ADENDA No. 2 CONVOCATORIA UPME 05-2023

SELECCIÓN DE UN INVERSIONISTA Y UN INTERVENTOR PARA EL DISEÑO, ADQUISICIÓN DE LOS SUMINISTROS, CONSTRUCCIÓN, OPERACIÓN Y MANTENIMIENTO DEL TERCER TRANSFORMADOR 500/220 KV DE 450 MVA EN LA SUBESTACIÓN BOLÍVAR

Se adjunta modificación Figura 2. Diagrama unifilar subestación Bolívar 220 kV

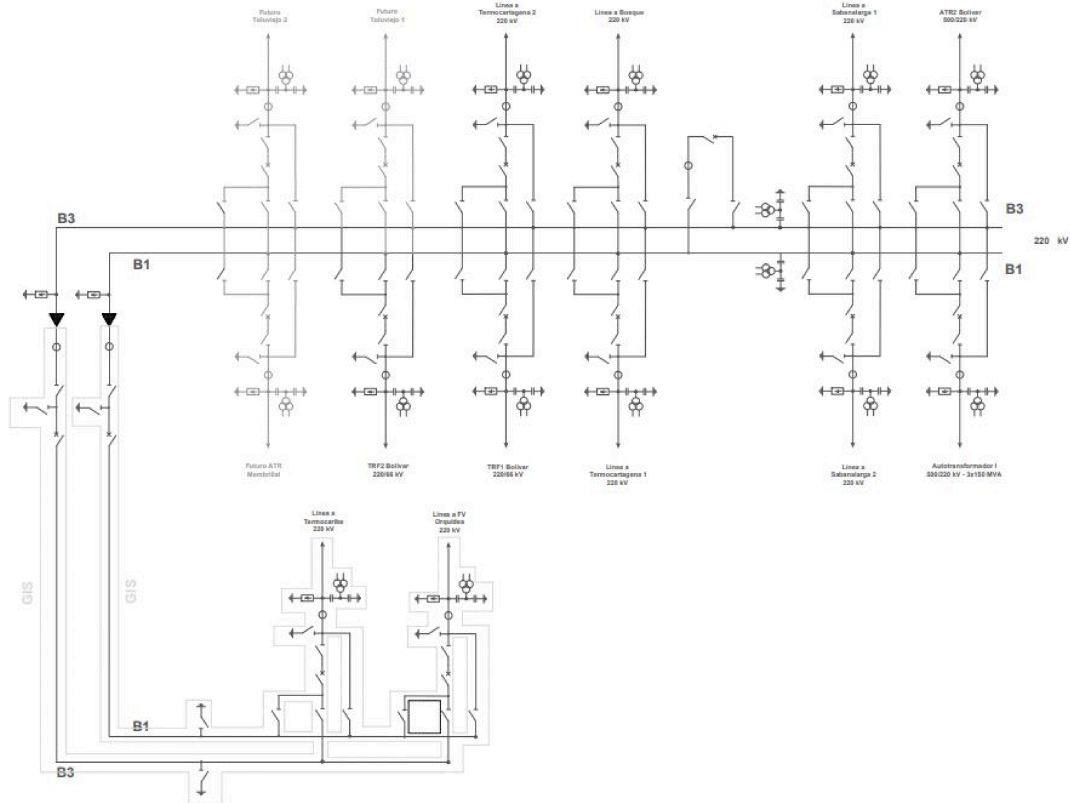
2. Modificar la Figura 2.

El diagrama unifilar de la subestación Bolívar 220 kV, se muestra en la Figura 2.
